**Avis de la Mission régionale d'autorité environnementale
de la région Nouvelle-Aquitaine
sur l'implantation du parc éolien « Croisée de Chabanne »
sur les communes de Château-Garnier et de La Chapelle-Bâton
(86)**

n°MRAe 2022APNA33

dossier P-2021-10946

Localisation du projet : Communes de Château-Garnier et de la Chapelle-Bâton(86)
Maître d'ouvrage : ENERTRAG
Avis émis à la demande de l'Autorité décisionnaire : Préfet de la Vienne
En date du : 26 janvier 2022
Dans le cadre de la procédure d'autorisation : Autorisation environnementale
L'Agence régionale de santé et le Préfet de département au titre de ses attributions dans le domaine de l'environnement ayant été consultés.

Hypothèses de raccordement – extrait étude d'impact page 198

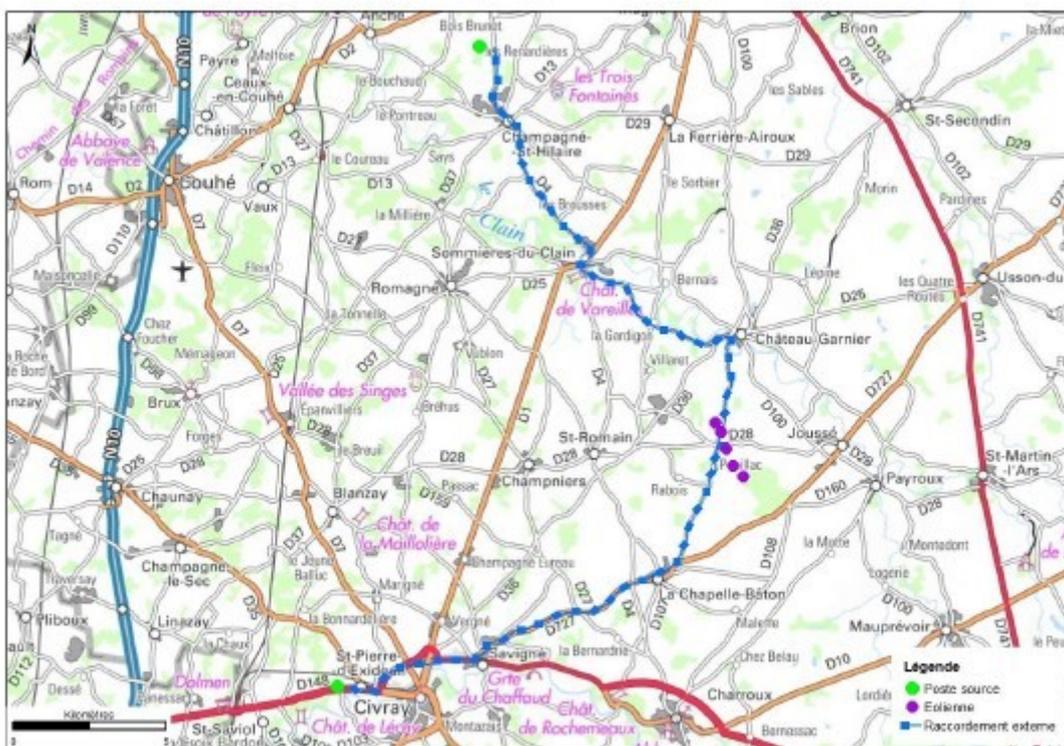
La MRAe rappelle que le raccordement fait partie intégrante du projet. Ses impacts doivent à ce titre être compris dans la démarche d'évitement, de réduction et à défaut de compensation des impacts, dite démarche ERC.

La MRAe recommande de compléter le dossier par l'étude de l'impact des deux options de tracés de raccordement envisagés.

Cartographie des habitats – extrait étude d'impact page 136

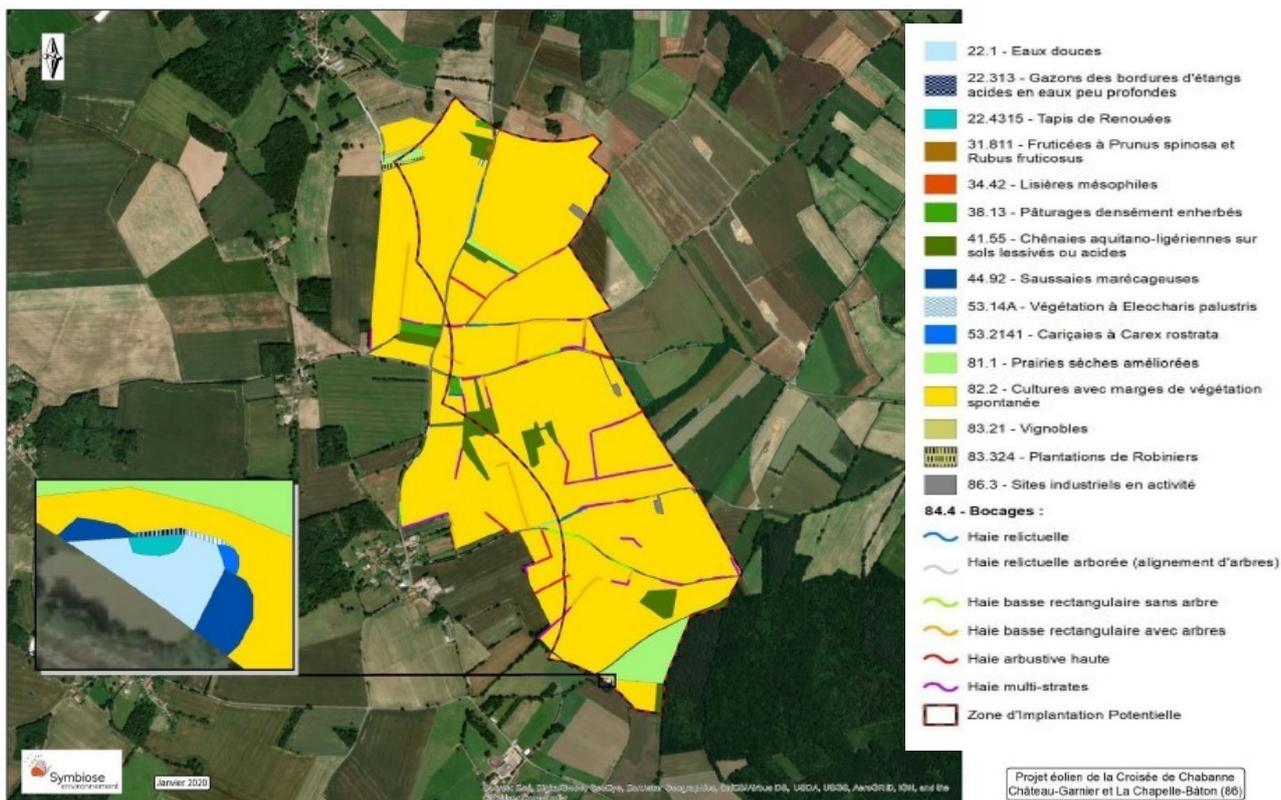
Le dossier identifie les zones humides susceptibles d'être impactées uniquement sur le critère floristique sans apporter de justification de leur caractérisation suivant ce seul critère. La MRAe rappelle que la caractérisation des zones humides doit être réalisée en application des dispositions de l'article L. 211-1 du code de l'environnement modifié par la loi du 24 juillet 2019 renforçant la police de l'environnement (critère pédologique ou floristique).

Emplacement des points de mesure – extrait étude d'impact page 44

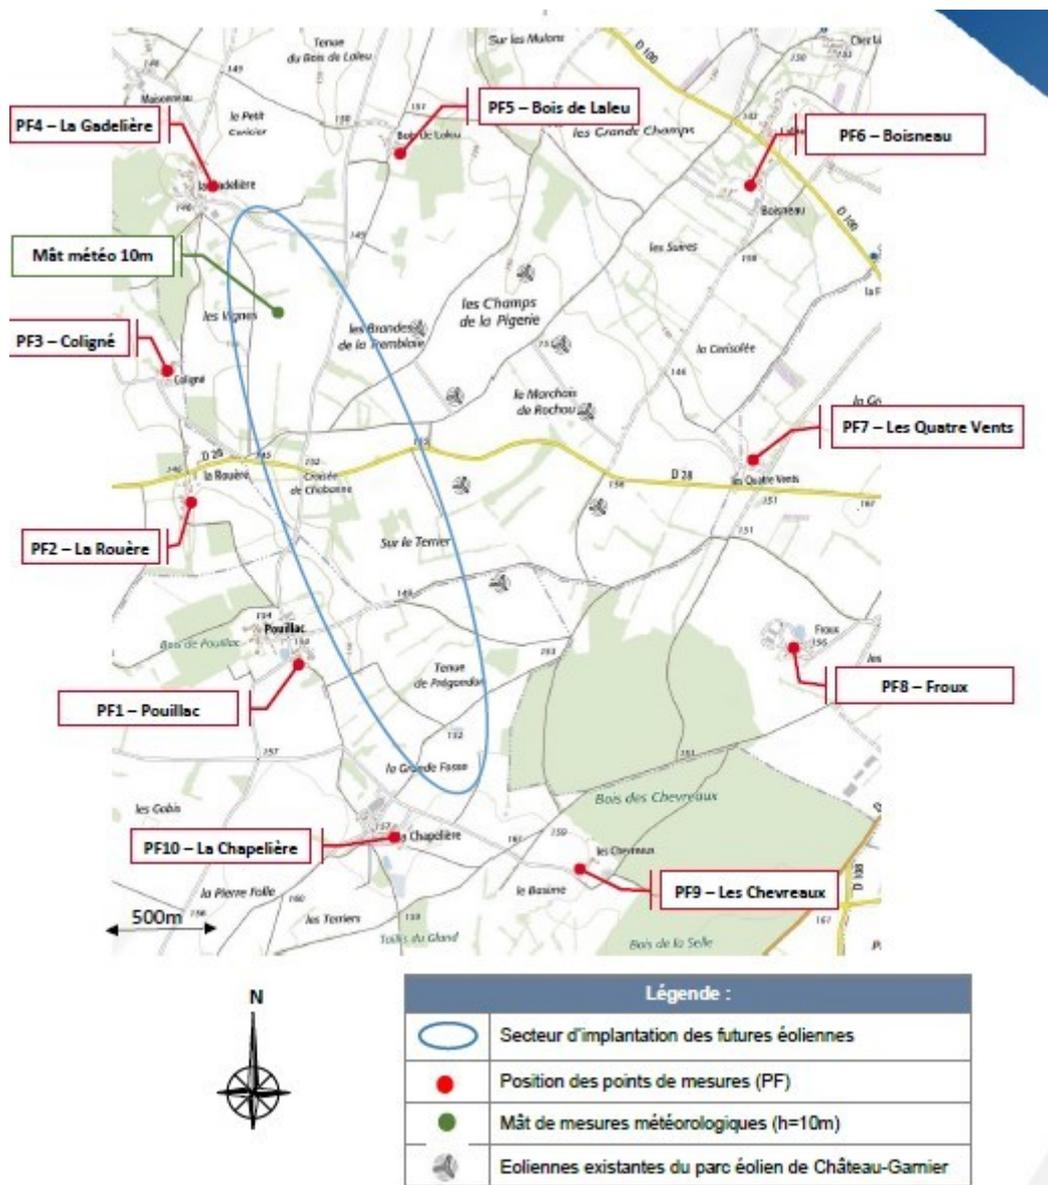
Les points choisis pour caractériser l'environnement humain proche sont équitablement répartis autour de la zone d'implantation et leur emplacement est indiqué sur la carte figurant en page 6 de l'étude acoustique mais aurait pu utilement être intégré au sein de l'étude d'impact.
